VYSVĚTLENÍ ZADÁVACÍ DOKUMENTACE Č. 1

v zastoupení zadavatele, Univerzita Karlova, Filozofická fakulta, IČO: 00216208 Vám v souvislosti s nadlimitní veřejnou zakázkou s názvem „**UK – FF – Rekonstrukce a dostavba objektů Opletalova 47 a 49 – stavební práce**“ (dále jen „Veřejná zakázka“) poskytujeme vysvětlení zadávací dokumentace prostřednictvím elektronického nástroje zadavatele.

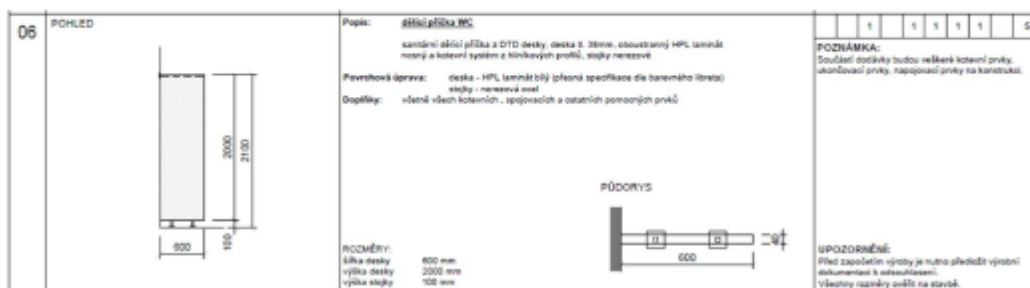
V Zadávací projektové dokumentaci - Tabulka oken „OPL_DPS_AST-402_VYPIS OKEN“ uvádí u pozic A.ON/51, A.ON/52, A.ON/53, A.ON/54, B.ON/01, B.ON/01, B.ON/51, B.ON/52, B.ON/53, B.ON/54, B.ON/55, C.ON/51, C.ON/52, C.ON/53 a C.ON/54, že okna mají být z ocelových profilů stavební hloubky 60mm, šířky profilu 70mm, zasklená izolačním dvojsklem (U_{skla, max} = 1,1 W/m²K) s plastovým "teplým" rámečkem a plastovým osazovacím rámečkem v šedé barvě a zároveň U_{celkmax} = 1,2 W/m²K.

Dle informací výrobce nelze při použití dvojskla a profilu stavební hloubky 60 mm dosáhnout požadovaného U_{celkmax} uvedeného v dokumentu OPL_DPS_AST-402_VYPIS OKEN.

Prosíme zadavatele o upřesnění, které parametry požaduje, nebo jak má Uchazeč v tomto případě postupovat?

Pro všechna požární okna platí, že požadujeme splnění parametru $U_{skla,max}=1,1 \text{ W/m}^2\text{K}$, parametr na Ucelk je ve výpise oken uveden chybně a bude cca $1,8-2,2 \text{ W/m}^2\text{K}$ podle velikosti okna.

Okno B.ON.01 bude mít výplň z izolačního trojskla s parametry $U_w = 0,8 \text{ W/m}^2\text{K}$ a tomu bude odpovídat $U_{celk}=cca \text{ } 1,3-1,4 \text{ W/m}^2\text{K}$.

Opravený soubor 220915_OPL_DPS_AST-402_VYPIS OKEN je přílohou tohoto vysvětlení zadávací dokumentace (změny jsou označeny červeně).
